北電原第170号  
令和5年10月2日

泊発電所原子力事業者防災業務計画の読み替えについて（連絡）

泊発電所原子力事業者防災業務計画 読み替え表

別図2-1-4(2) 原災法第10条第1項に基づく通報経路  
(事業所外運搬での事象発生時の通報経路)

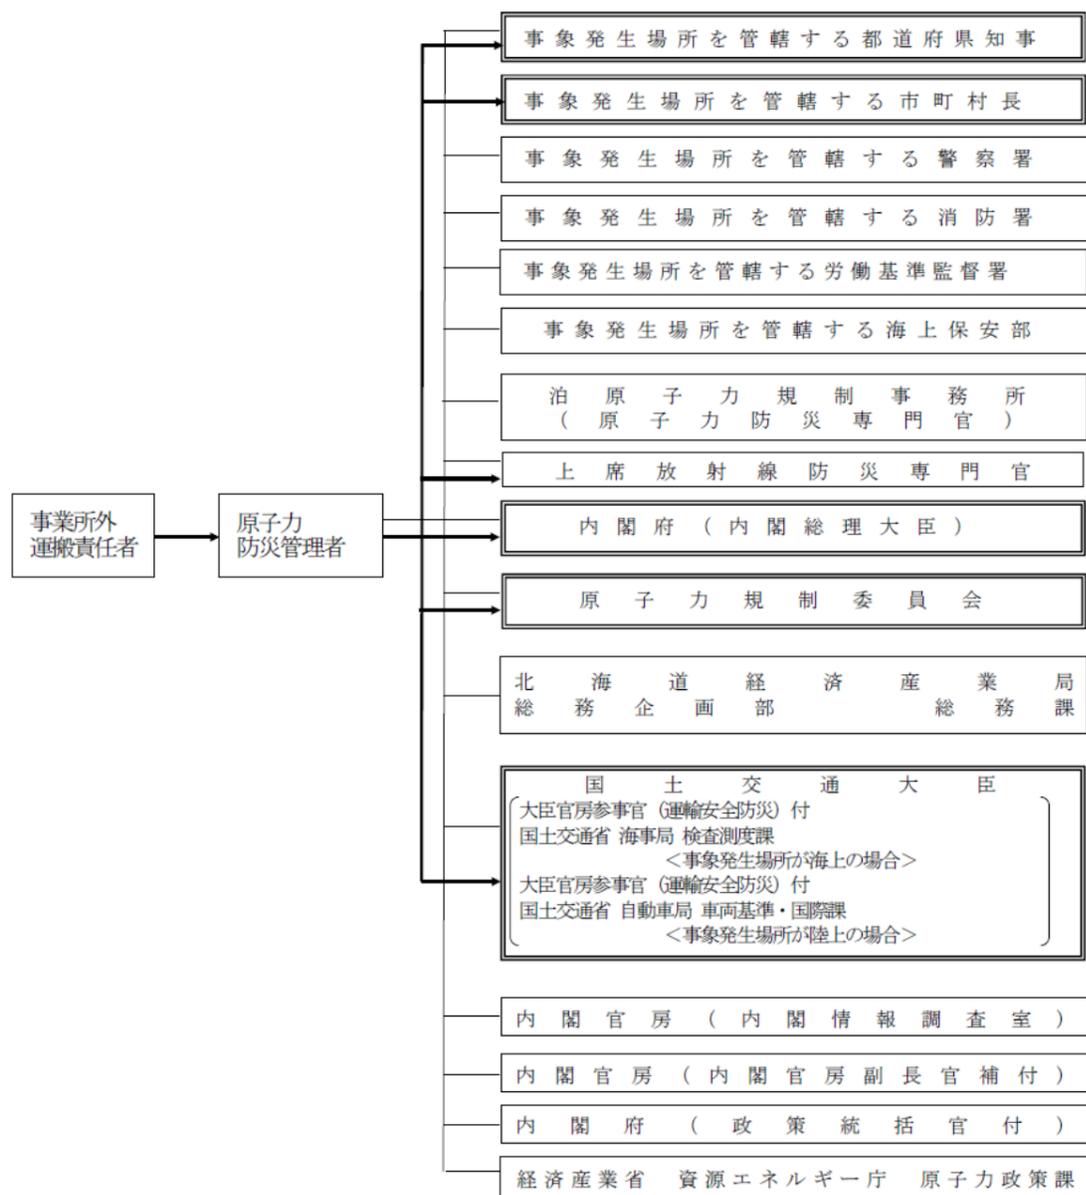
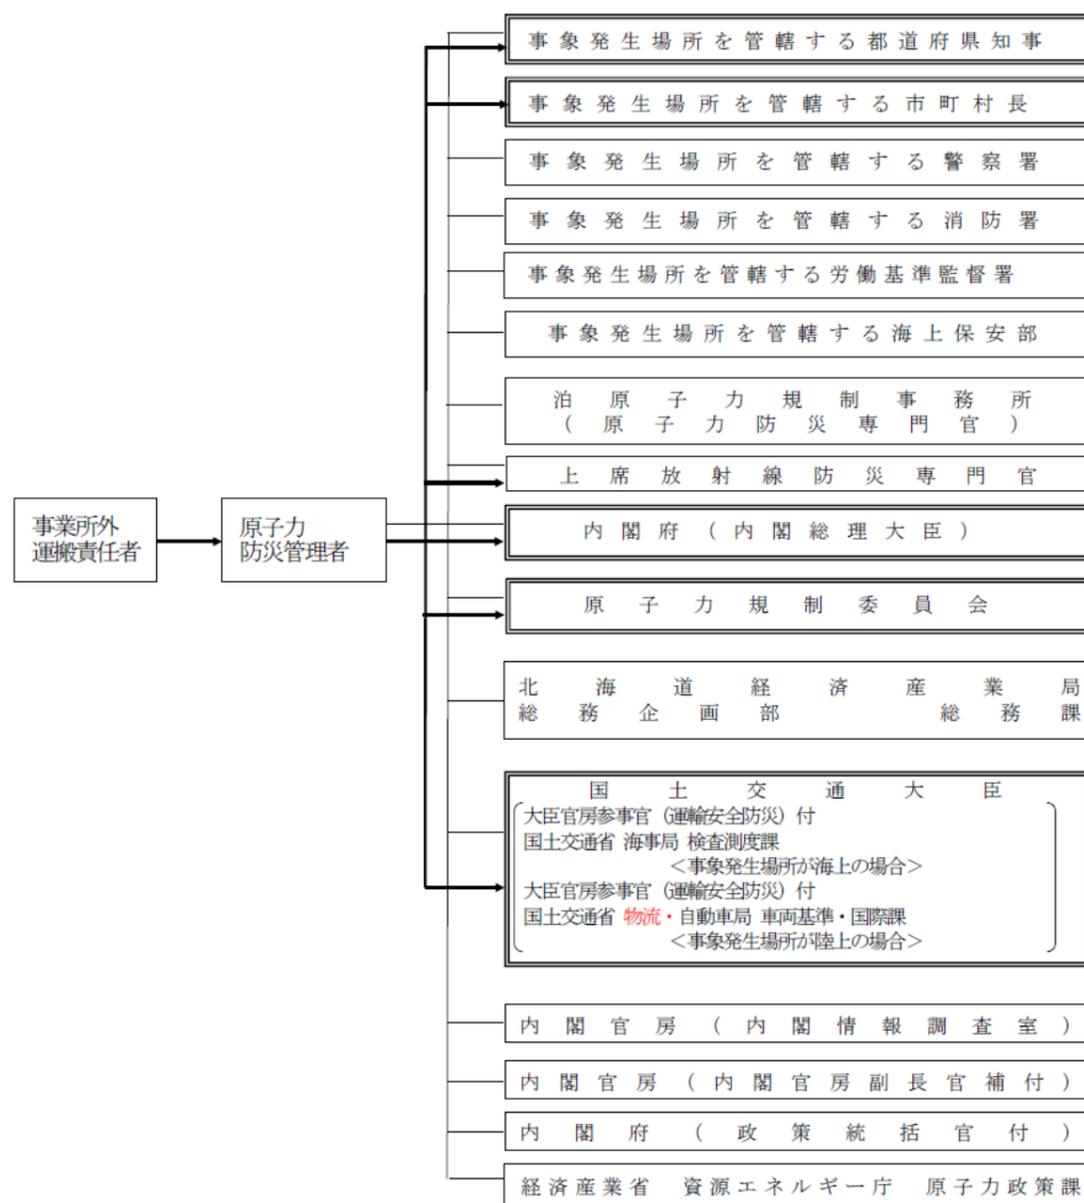
国土交通省の組織  
改編に伴う修正

別図2-1-5(2) 原災法第25条第2項に基づく報告経路  
(事業所外運搬での応急措置の報告経路)

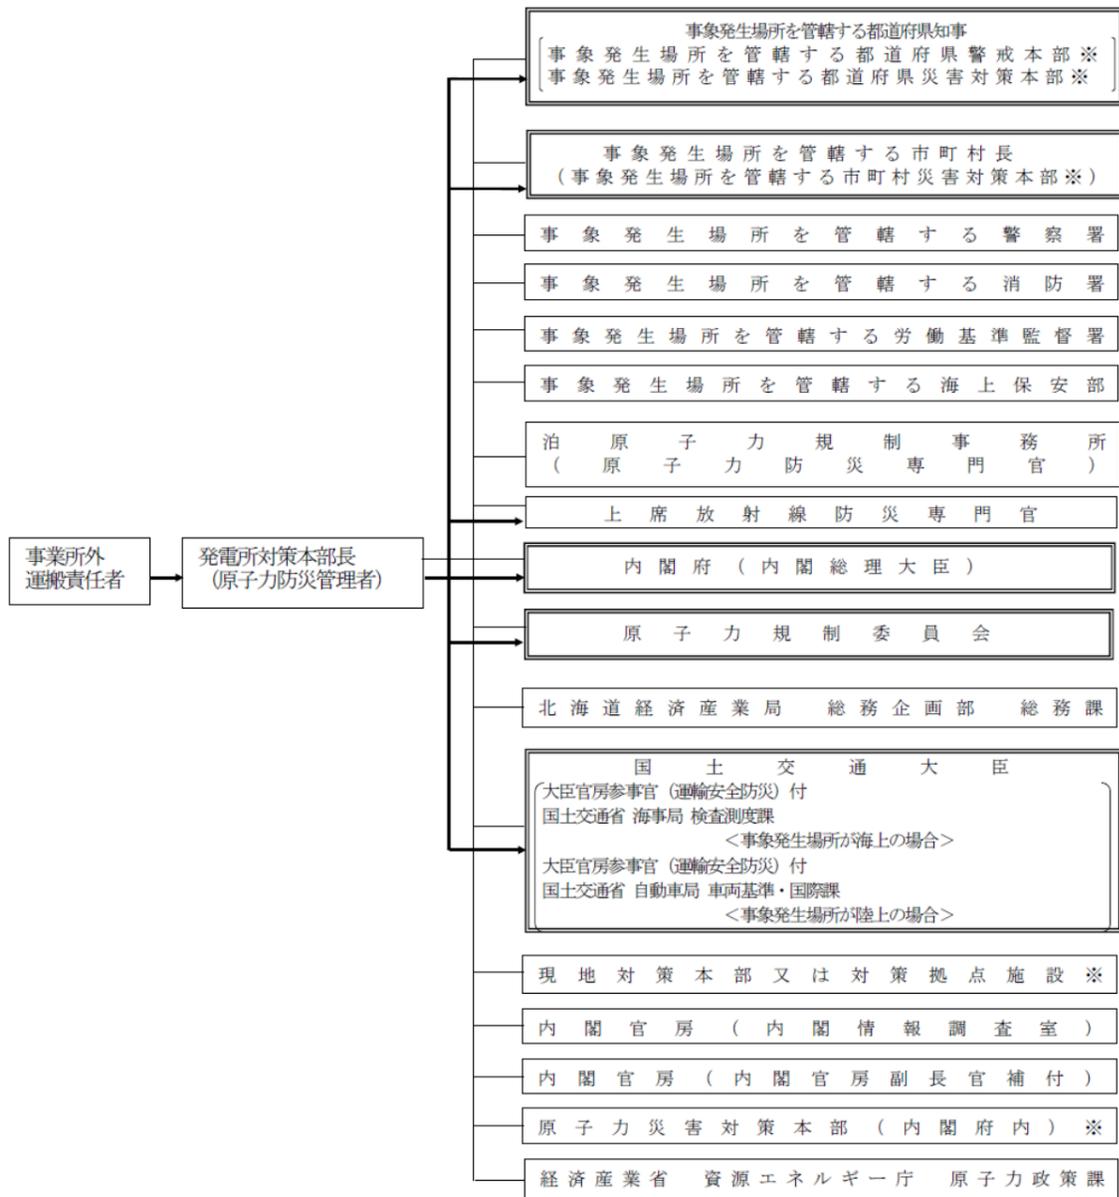
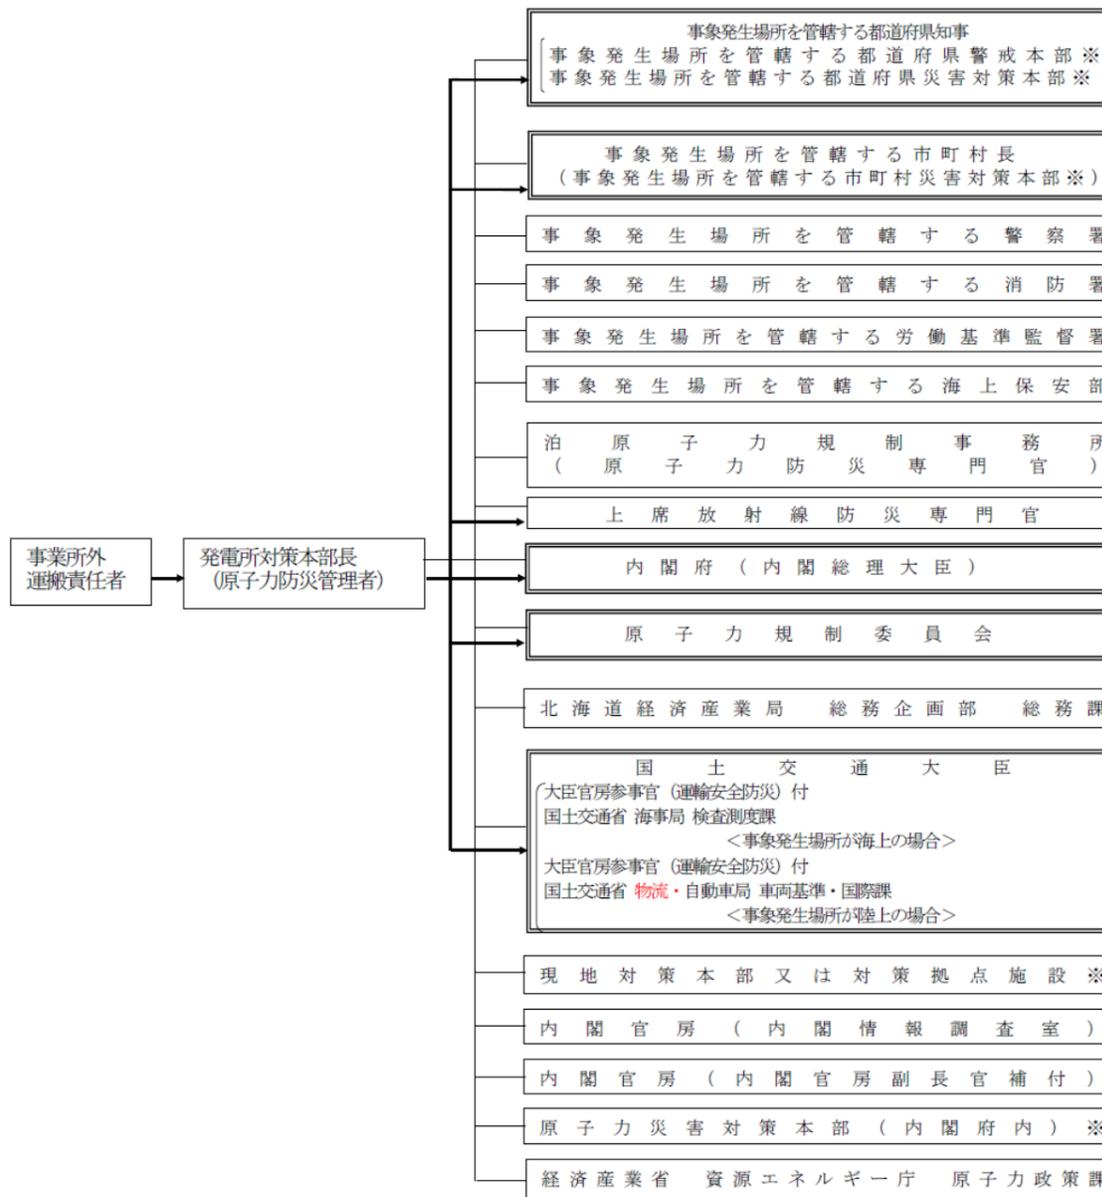
国土交通省の組織  
改編に伴う修正
